Новый модифицированный доводчик

С новыми силиконовыми роликами, подшипником класса «А» и металлическим ограничителем, предотвращающим смещение силиконовой накладке.

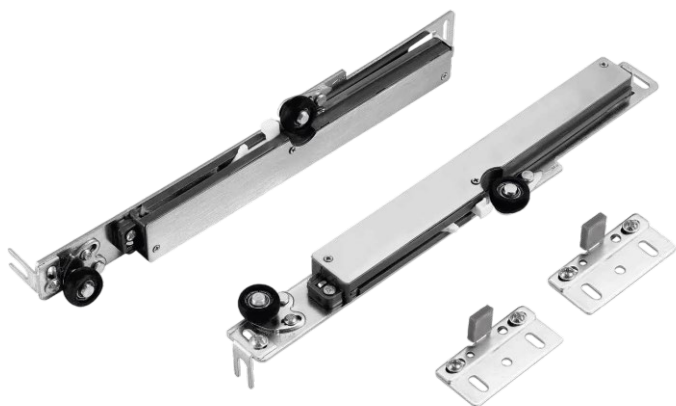
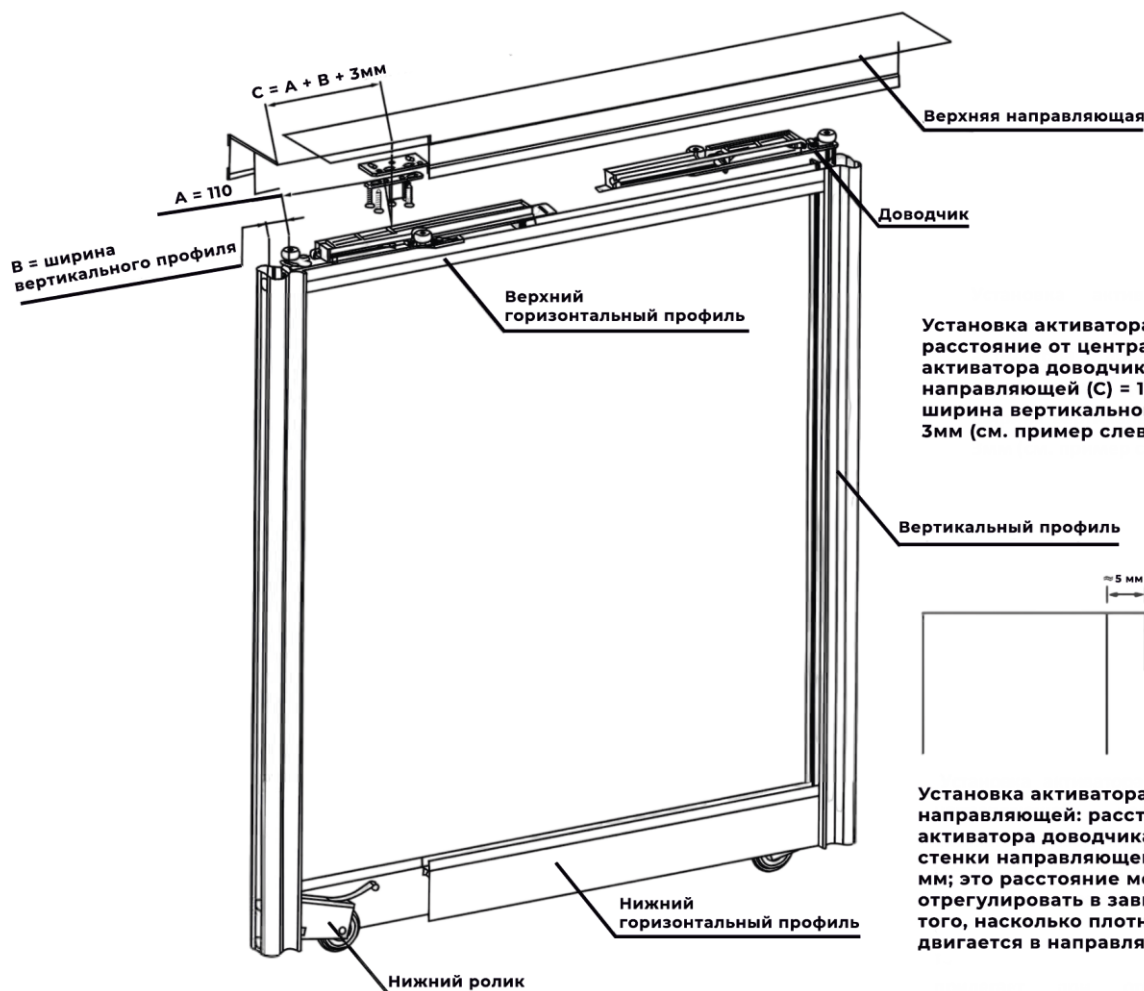
Установка активатора доводчика: расстояние от центрального отверстия активатора доводчика до края направляющей (C) = 110 мм (A) + ширина вертикального профиля (B) + 3 мм (см. пример слева).

Установка активатора доводчика в направляющей: расстояние от активатора доводчика до внутренней стенки направляющей составляет 5 мм; это расстояние можно отрегулировать в зависимости от того, насколько плотно дверь движется в направляющей.
